変更前(令和2年3月27日付 原規規発第2003279号にて認可)

表へー1 核燃料物質の貯蔵施設の申請対象建物及び変更内容

変更理由

鉄扉に係る記載内容を適正化するため。なお、本変更は鉄扉の工事に関する記載の追加であり、適合性評価における影響がなく、加工施設の保全上支障のない変更である。

図へ 4-b. 鉄扉交換の手順フロー図

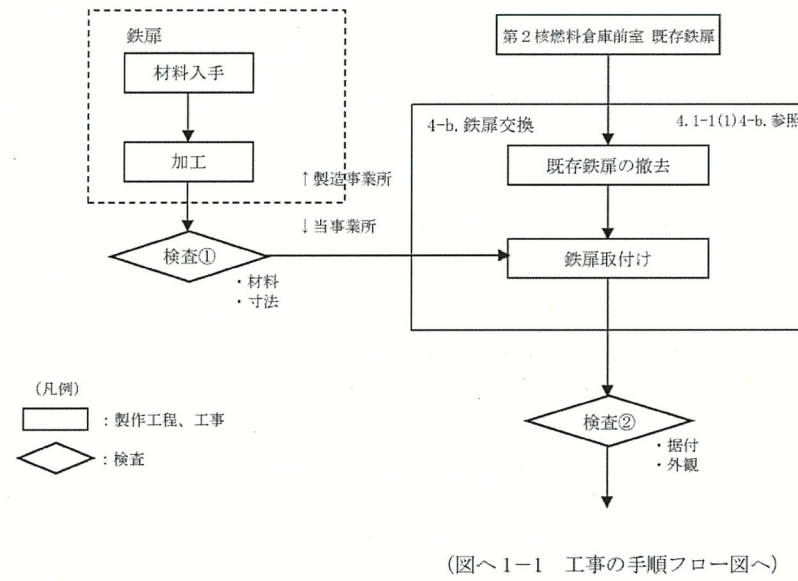
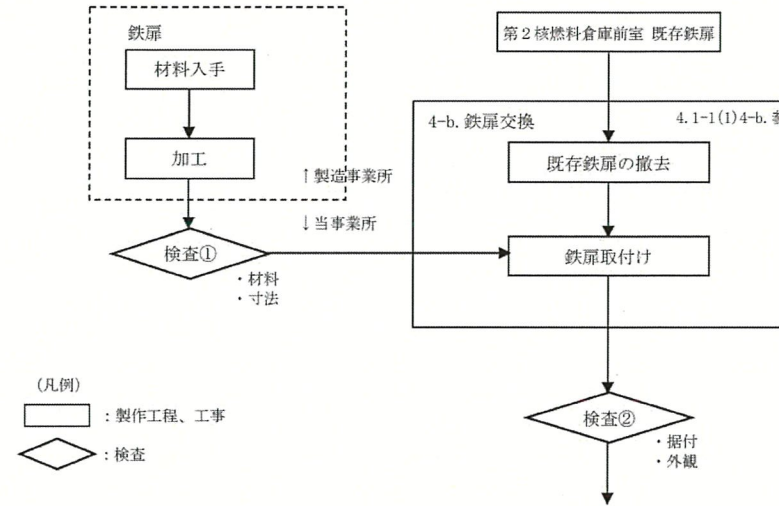
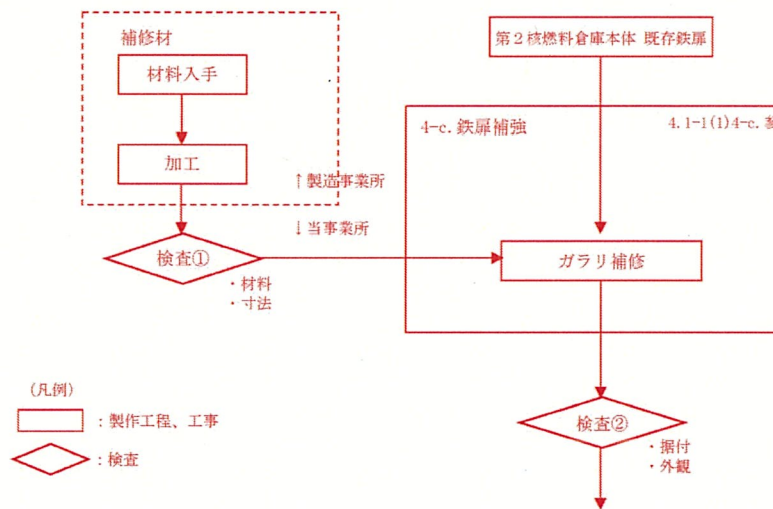
図へ 4-c. 鉄扉補強の手順フロー図

鉄扉に係る記載内容を適正化するため。なお、本変更は鉄扉の工事に関する記載の追加であり、適合性評価における影響がなく、加工施設の保全上支障のない変更である。

図ト 6-a. 壁新設補強の手順フロー図

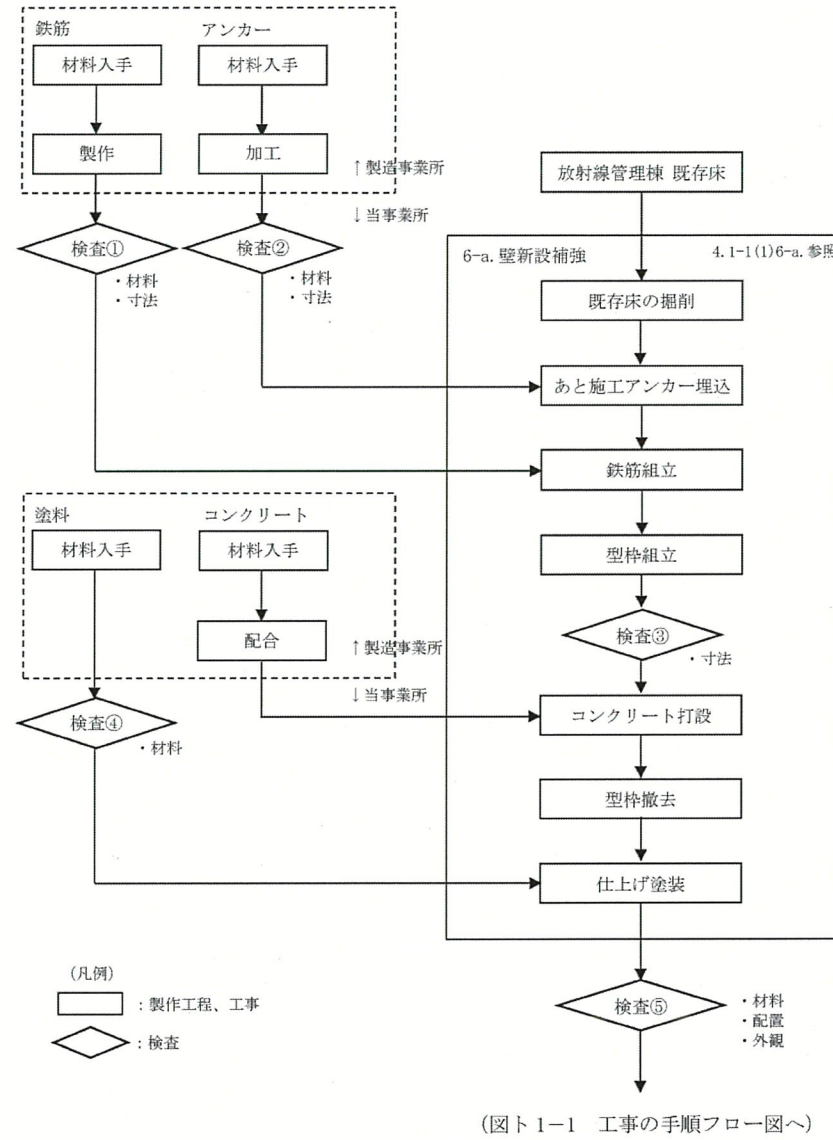
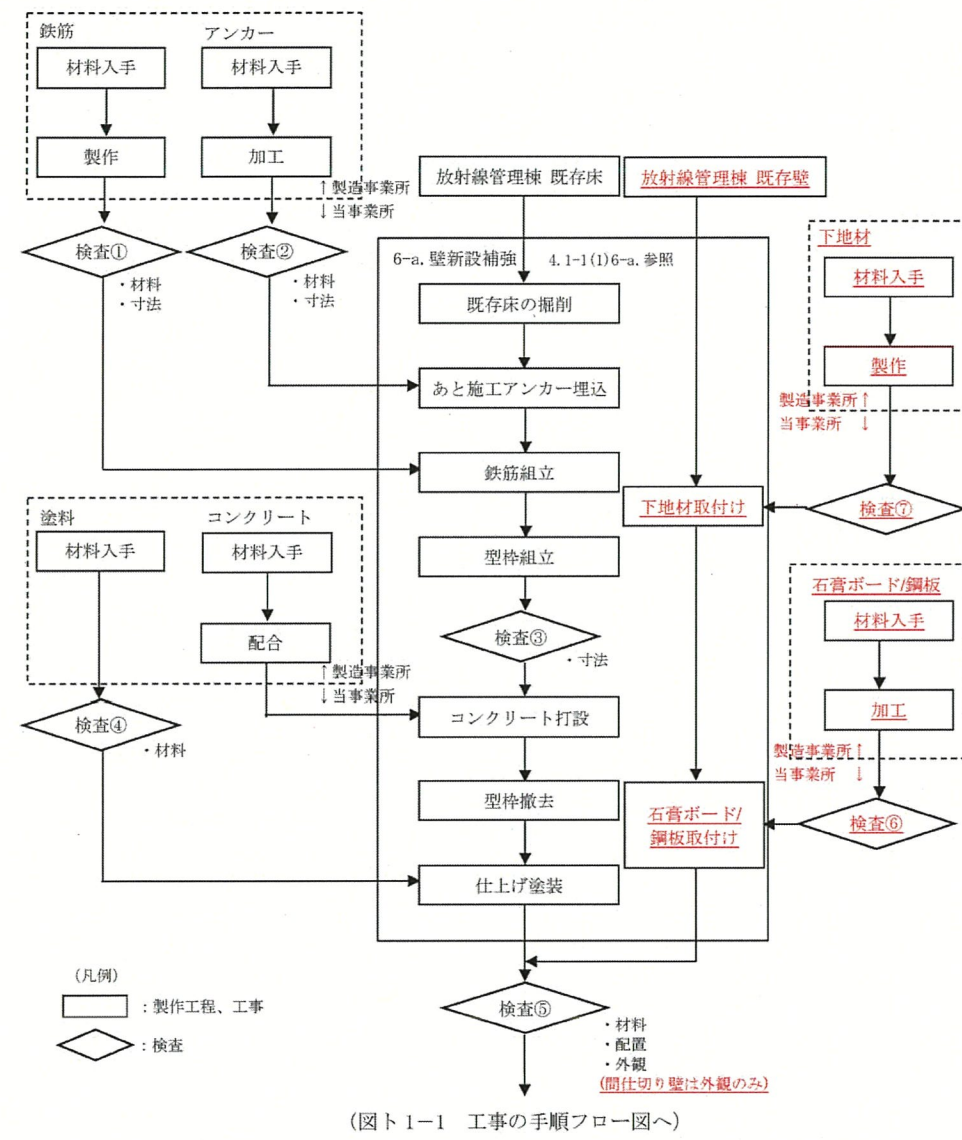
耐火壁に係る記載内容を適正化するため。なお、本変更は耐火壁の工事に関する記載の追加であり、適合性評価における影響がなく、加工施設の保全上支障のない変更である。

図ト 8-d. 間仕切り壁更新の手順フロー図

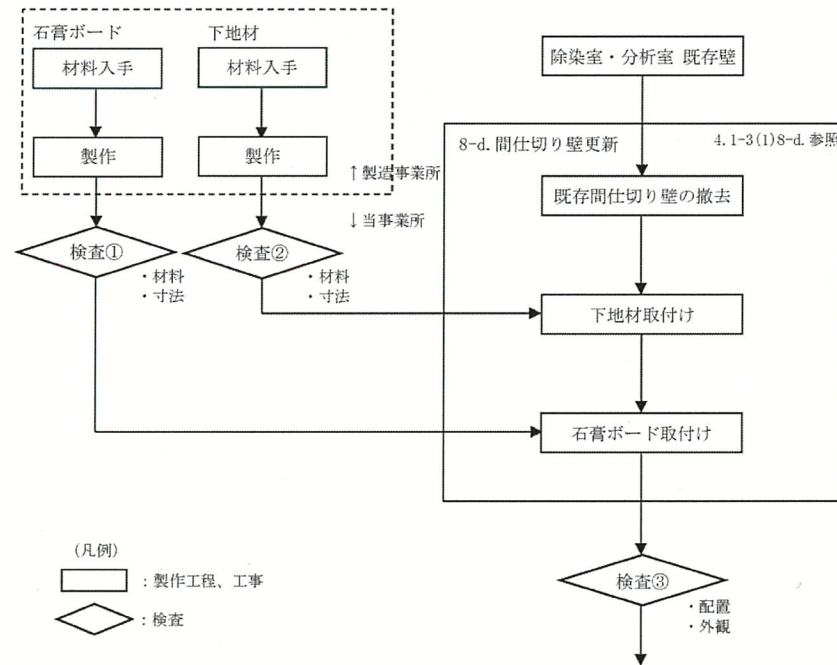
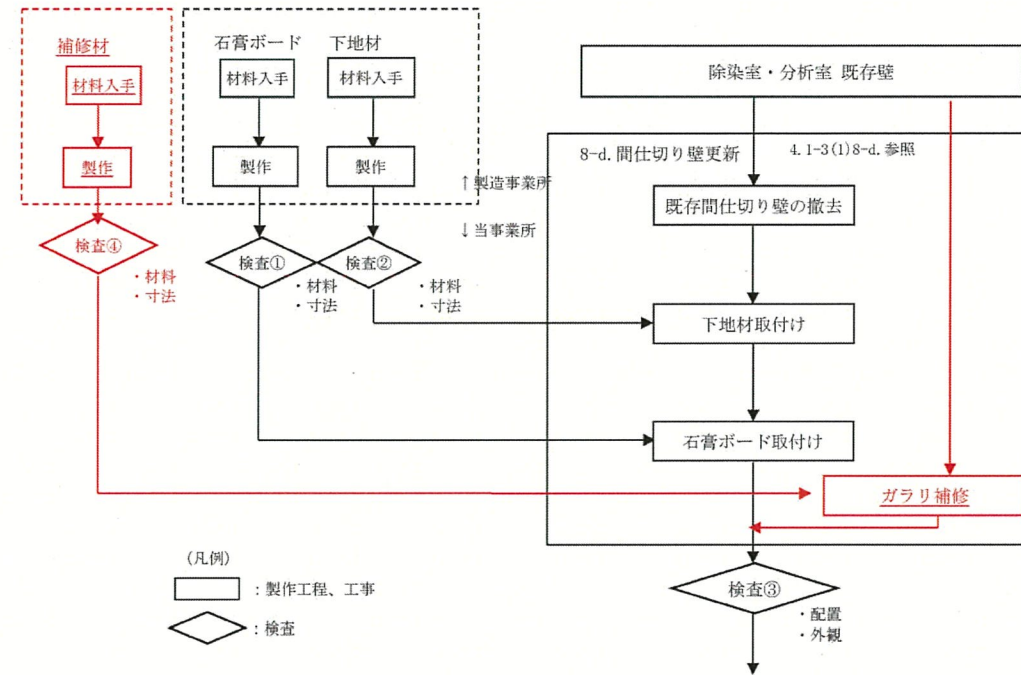
耐火壁に係る記載内容を適正化するため。なお、本変更は耐火壁の工事に関する記載の追加であり、適合性評価における影響がなく、加工施設の保全上支障のない変更である。
